Oggetto: [ID: 10246] CONTRODEDUZIONI E RELATIVI ALLEGATI ALLE OSSERVAZIONI DELL'ASSESSORATO DELLA DIFESA DELL'AMBIENTE DELLA REGIONE SARDEGNA AVENTI PROTOCOLLO MASE "m_amte.MASE.REGISTRO UFFICIALE.INGRESSO.0159443.06-10-2023" e "m_amte.MASE.REGISTRO UFFICIALE.INGRESSO.0161083.10-10-2023" IMPIANTO AGRO-VOLTAICO PER LA PRODUZIONE DI ENERGIA ELETTRICA DA FONTE SOLARE DENOMINATO "GADAU" DA REALIZZARSI NEL COMUNE DI SASSARI (SS)

IMPIANTO AGRO-VOLTAICO PER LA PRODUZIONE DI ENERGIA ELETTRICA DA FONTE SOLARE DENOMINATO "GADAU" DA REALIZZARSI NEL COMUNE DI SASSARI (SS)

RELAZIONE RISPOSTA OSSERVAZIONI

prot. MASE 0159443 E prot. MASE 161083

Figura 1 - Impianti FER esistenti, autorizzati e in corso di autorizzazione

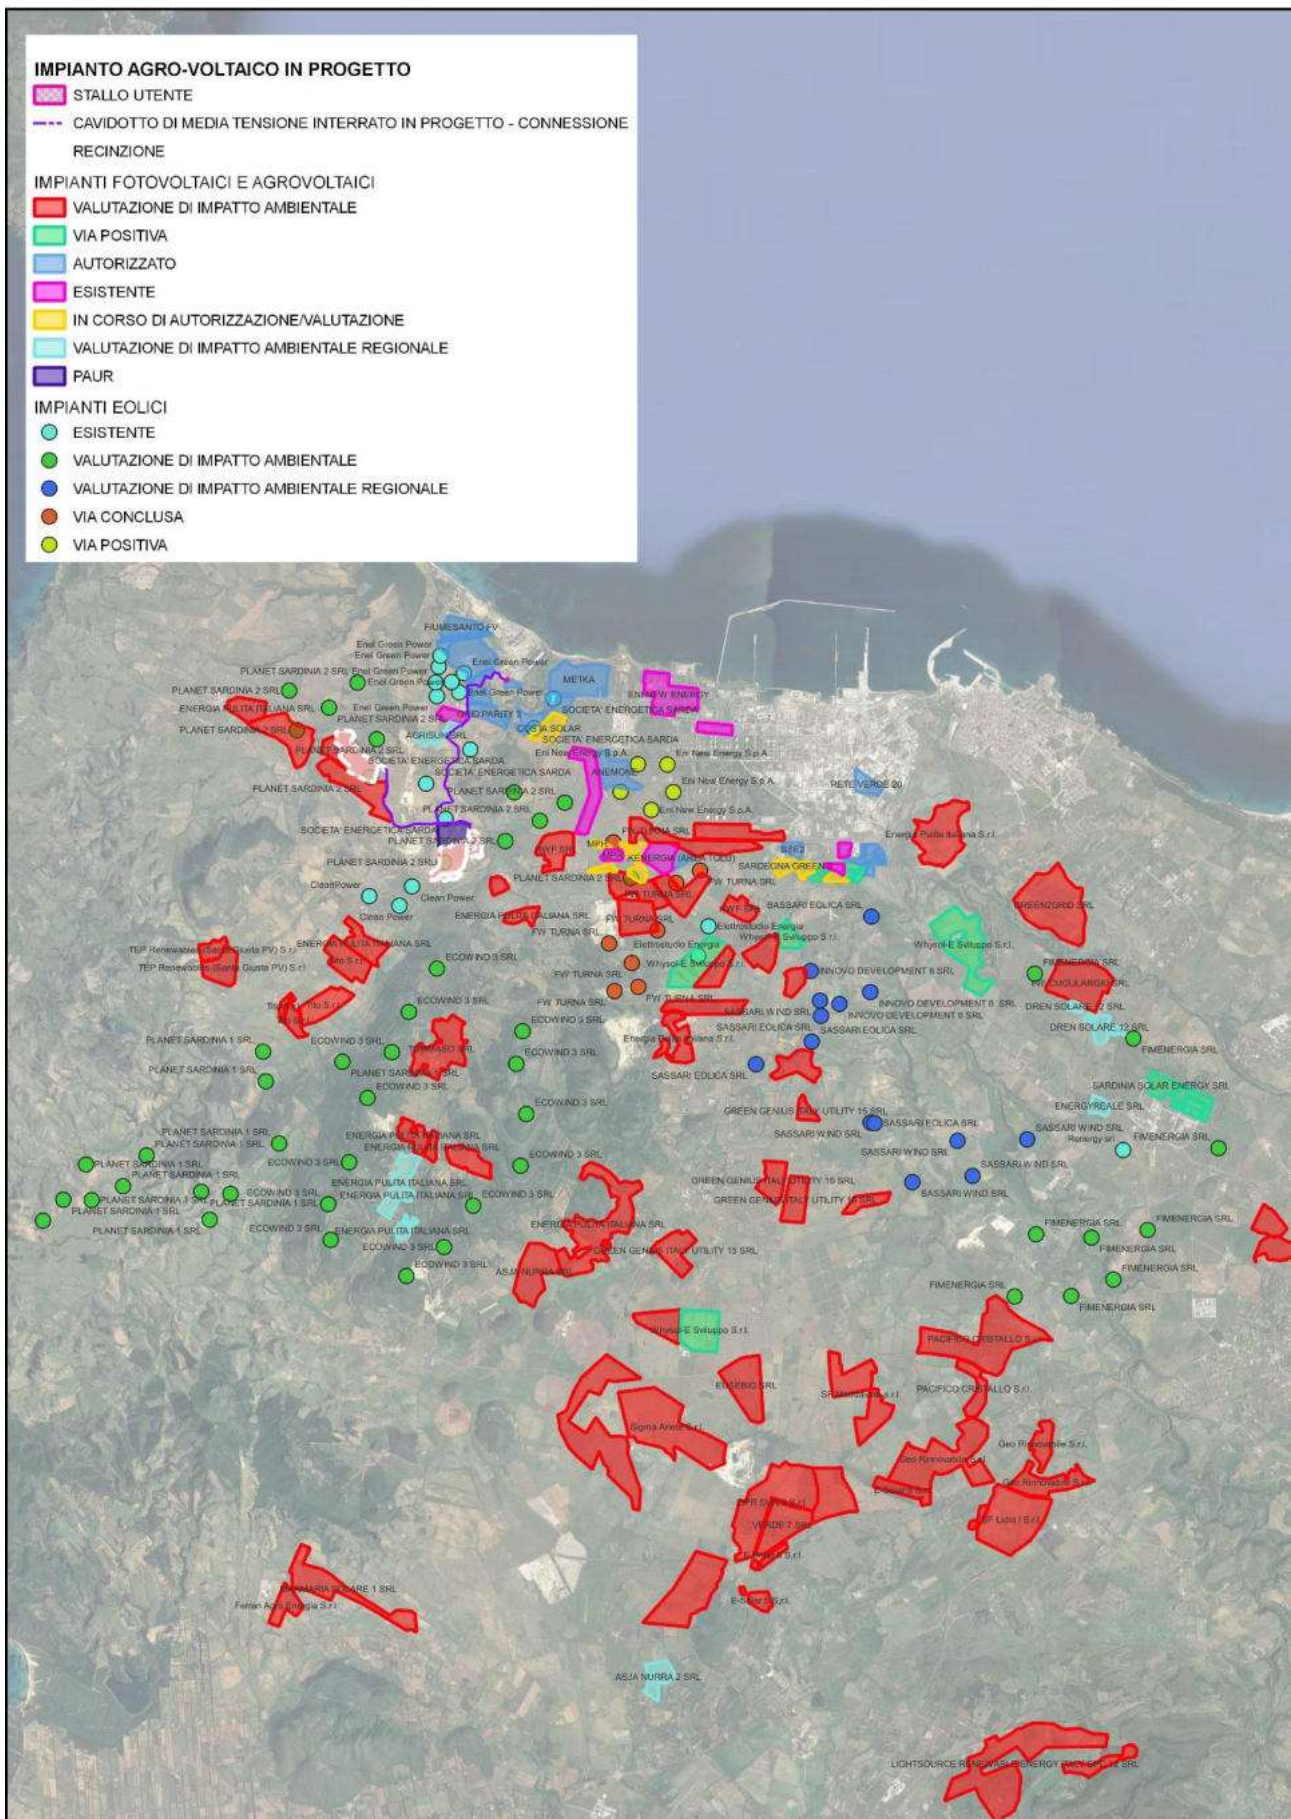
“Al fine di valutare compiutamente gli effetti dell'intervento proposto, si ritiene necessario che gli elaborati proposti siano revisionati in ragione delle criticità riscontrate con particolare riguardo all'effetto cumulo”.

Gli impianti di produzione di energia elettrica da fonti rinnovabili esistenti, autorizzati e in corso di autorizzazione presenti nell'area dell'impianto agro-voltaico, considerando come area d'indagine l'area vasta, indicata nella nota prot. n. 0019972 del 07/09/2023 del Ministero della Cultura – Soprintendenza speciale per il Piano di Ripresa e Resilienza, sono i seguenti:

Figura 5 - Interferenza con aree di notevole interesse pubblico

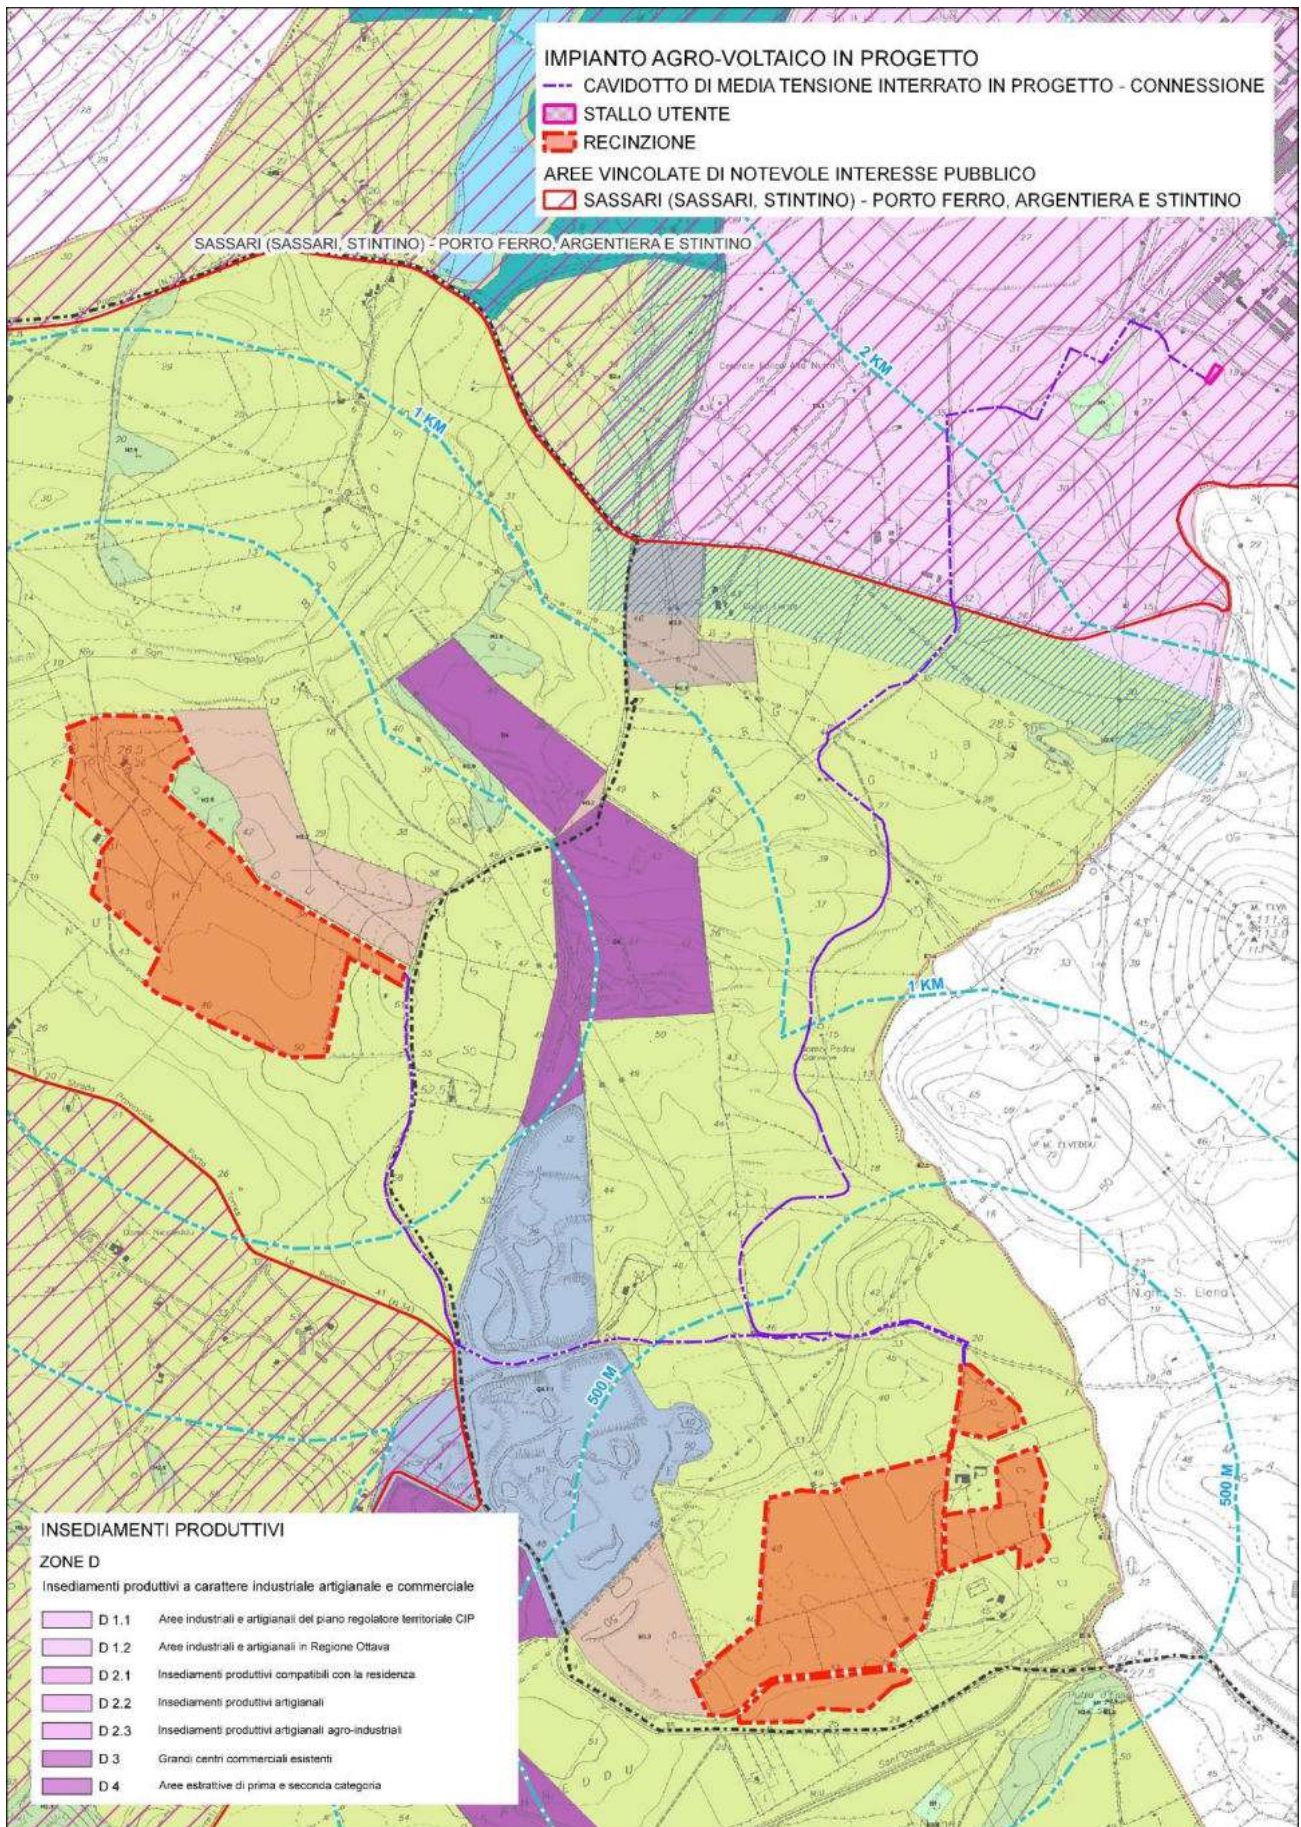
Le aree di intervento interferiscono con aree tutelate legge di cui al vigente D.lgs. 42/2004 e in particolare con:

- 1.1 “Aree di notevole interesse pubblico” di cui all’art. 136;*
- 1.2 “Territori coperti da foreste e da boschi, ancorché percorsi o danneggiati dal fuoco, e quelli sottoposti a vincolo di rimboschimento” di cui al comma 1 lett. g) dell’art. 142;*
- 1.3 “Fascia Costiera”, individuato dal P.P.R. ai sensi dell’art. 143, comma 1, lett. d);*

l’unica interferenza dell’impianto agro-voltaico in progetto con le aree definite come “Aree di notevole interesse pubblico” ai sensi dell’art.136 del D.Lgs 42/2004, riguarda l’ultimo tratto del cavidotto di media tensione in progetto in corrispondenza della Sotto Stazione Elettrica. In particolare, il tratto in questione è situato all’interno della zona industriale individuata nel PUC del Comune di Sassari come “D 1.1 – Aree industriali e artigianali del Piano Regolatore Territoriale CIP”. Infine, il cavidotto in progetto sarà interrato con la modalità di scavo a sezione obbligata, riducendo a zero gli impatti possibili sul paesaggio e sull’ambiente. Per tali motivi, si ritiene che l’impatto del cavidotto in progetto sul paesaggio e in particolare sull’Aree di notevole interesse pubblico vincolate è da ritenersi nullo.

Figura 6 –Aree assimilate a bosco

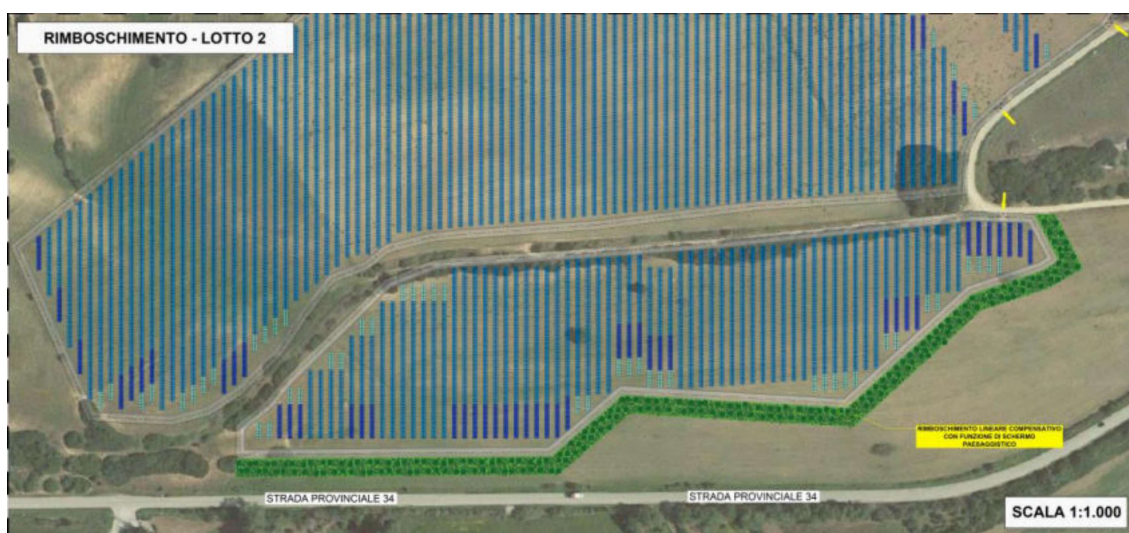
Si fa riferimento alla nota inviata dal “Servizio Territoriale Ispettorato Ripartimentale e dal CFVA di Sassari” datata 26/09/2023, dove viene comunicato che nel lotto 2 dell'impianto agro-voltaico in oggetto, ed in particolare nel Foglio 28 Particella 478 Sez. B del Comune di Sassari sono state rilevate aree assimilabili a bosco.

Sulla base di tale comunicazione, il “Servizio Tutela del Paesaggio Sardegna settentrionale Nord-Ovest” ha ritenuto tali aree assimilabili a bosco e vincolate ai sensi dell'art.142, comma 1, lett. g “*Territori coperti da foreste e da boschi, ancorché percorsi o danneggiati dal fuoco, e quelli sottoposti a vincolo di rimboschimento*”.

In conclusione, secondo il “Servizio Tutela del Paesaggio Sardegna settentrionale Nord-Ovest”, l'impianto agro-voltaico (in particolare i pannelli fotovoltaici, la viabilità e la recinzione) interferirebbero con tali aree vincolate.

L'unica area assimilabile a bosco è quella rappresentata nella figura seguente pari a circa 0,48 ha.

La presenza di tale area non è comunque ostativa alla realizzazione del progetto, in quanto il Proponente predisporrà un piano di rimboschimento ai sensi del Decreto della Giunta Regionale 11/21 del 11/03/2020 per la compensazione della vegetazione boschiva che verrà asportata per la realizzazione dell'impianto in progetto.

In base ai nostri rilevamenti sull'effettiva estensione dell'area rilevata come bosco e pertanto tutelata dal D.lgs 42/2004, si propone un rimboschimento di 0,52 ha corrispondenti ai 0,48 ha circa di area boscata interessati dal progetto.

Il progetto di rimboschimento consiste in un bosco lineare di 10 m di larghezza, 1 km di lunghezza e un'area di 0,52 ha. Come è visibile dalla planimetria, l'intervento di rimboschimento si estende lungo tutto il lato meridionale dell'impianto, avente anche la funzione di schermo visivo dalla vicina SP34. Da sottolineare, è la connessione ecologica che si stabilirebbe col rimboschimento fra le aree boscate a sudovest e sudest dell'impianto, con conseguenti benefici sul paesaggio e l'ecologia locale.

Figura 7 - Aree idonee - D.Lgs 199/2021 - Art.20 comma 8

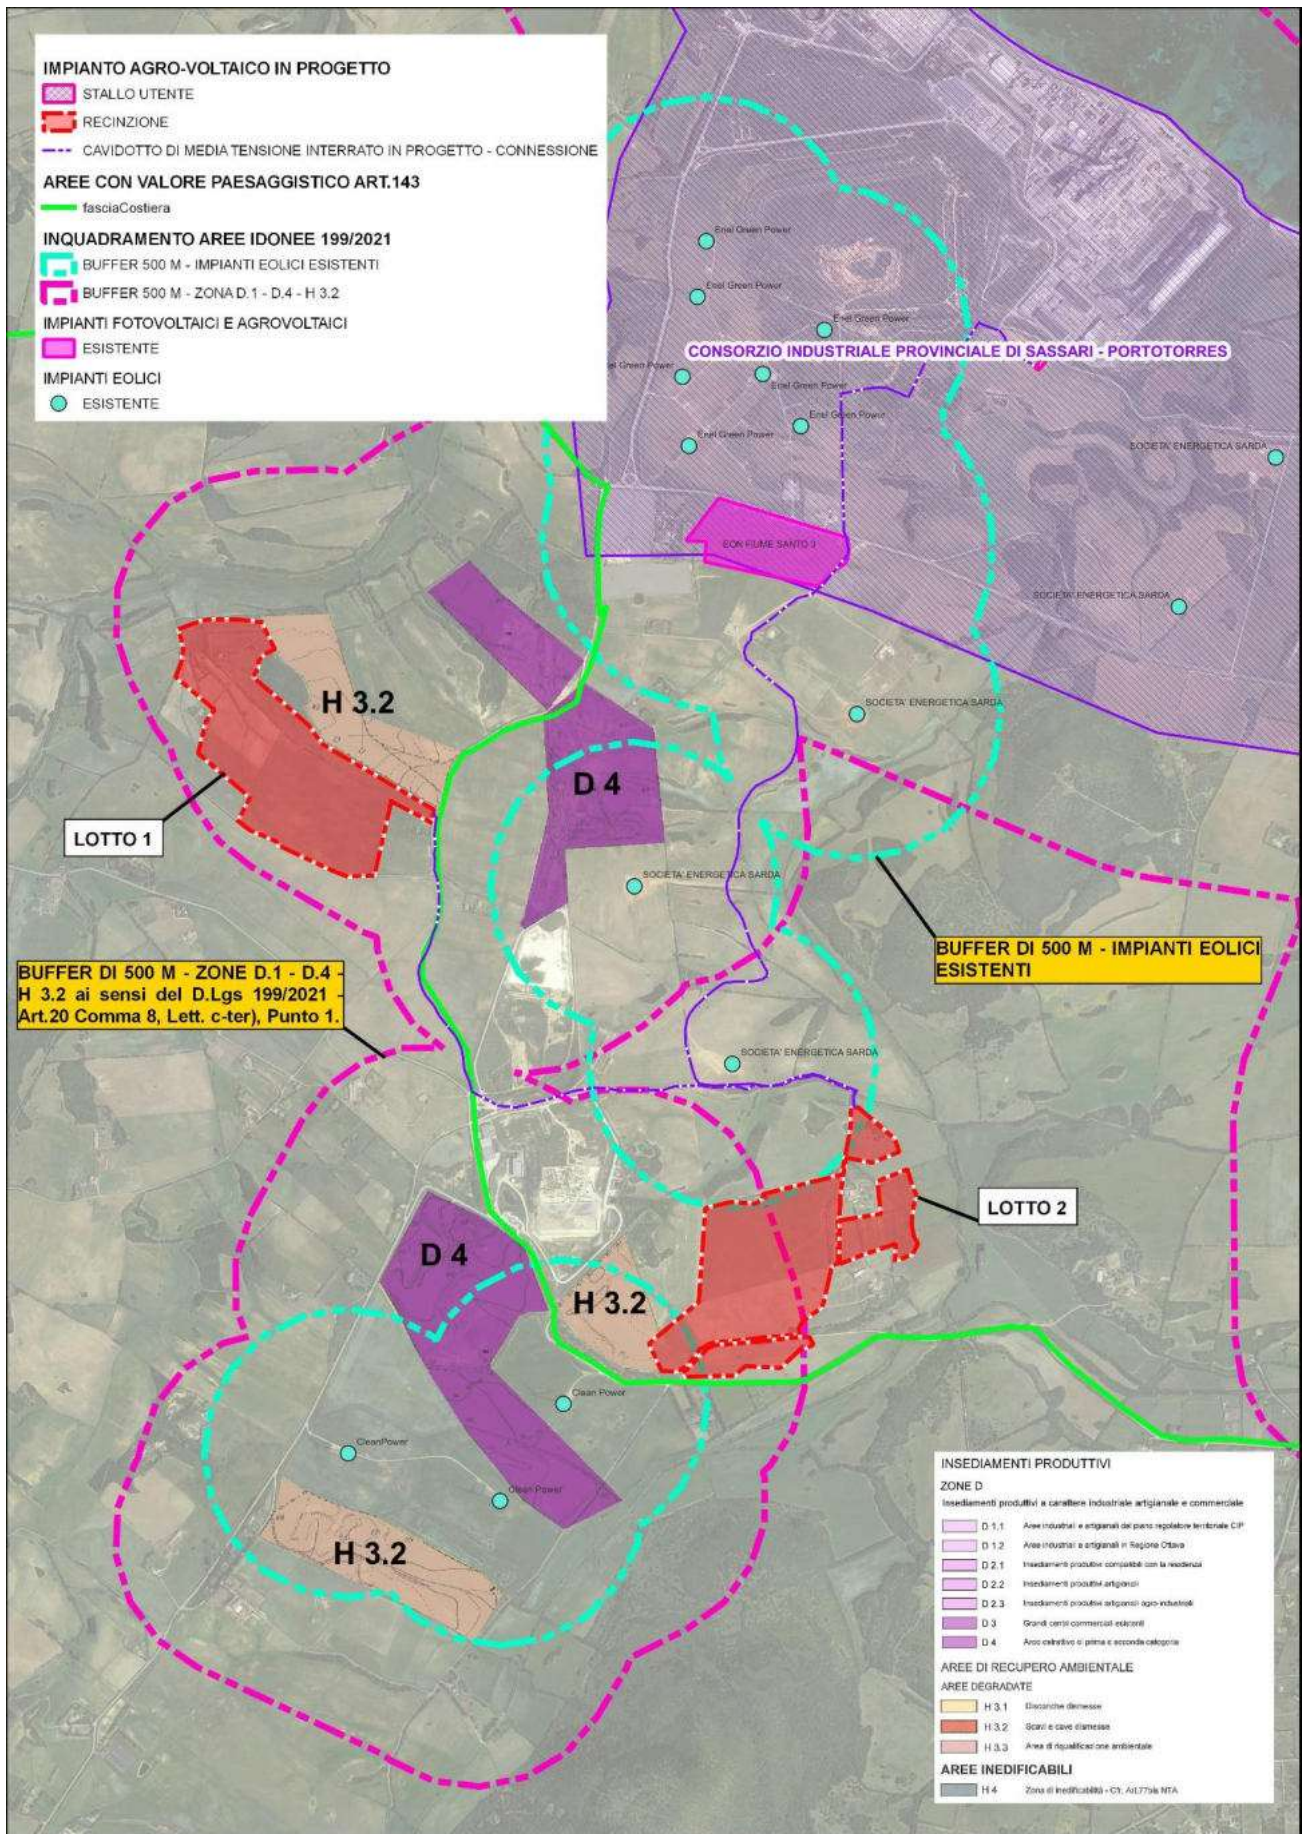
Il Servizio Tutela del Paesaggio Sardegna Settentrionale Nord-Ovest con nota protocollo n.46072 del 29/09/2023, ha osservato che il lotto 2 dell’impianto agro-voltaico in progetto risulta essere all’interno della Fascia Costiera, bene individuato e tutelato dal Piano Paesaggistico Regionale.

Quindi, l'impianto in progetto risulta essere localizzato in area idonea afferente alle seguenti categorie:

- *Comma 8, Lettera c-ter, punto 1 in quanto parte dell'impianto in progetto è racchiuso in un perimetro i cui punti distino non più di 500 m da zone a destinazione industriale, artigianale e commerciale, compresi i siti di interesse nazionale, nonché le cave e le miniere (Area estrattiva classificata Zona D4 e Scavi e cave dismesse classificata Zona H 3.2 dal Piano Comunale Urbanistico del Comune di Sassari);*
- *Buffer di 500 m da impianti eolici.*
